**CCR-VIA -- COMITATO DI COORDINAMENTO REGIONALE PER LA
VALUTAZIONE D'IMPATTO AMBIENTALE**

Giudizio n° 3814 Del 12/01/2023
Prot. n° 22/0338002 Del 19/09/2022

Oggetto: Cava di ghiaia

Tipo procedimento: Verifica di Assoggettabilità a VIA ai sensi dell'art. 19 del D.Lgs. 152/06 e ss.mm.ii.

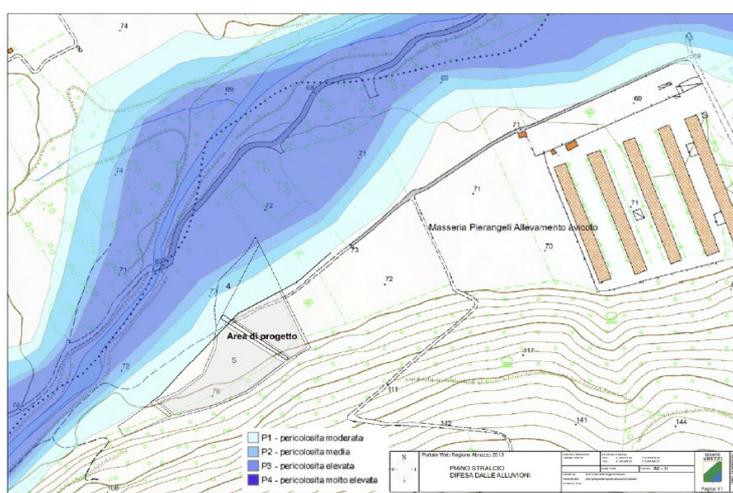
Considerato che una parte del sito ricade in aree di pericolosità del PSDA;

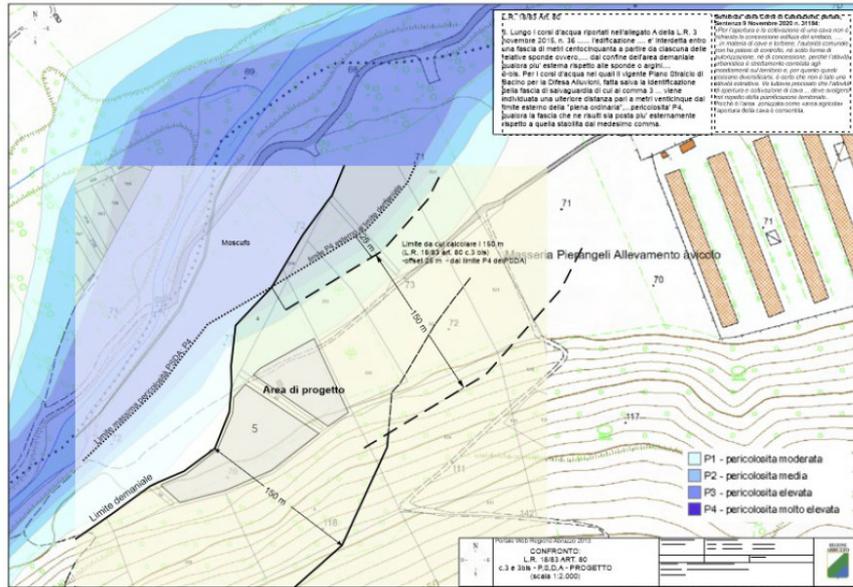
Rilevato che l'area di progetto è integralmente interna alla fascia dei 150 m di prescritta inedificabilità dai corsi d'acqua e non rispetta quanto prescritto dall'art. 80 della L.R. 18/83;
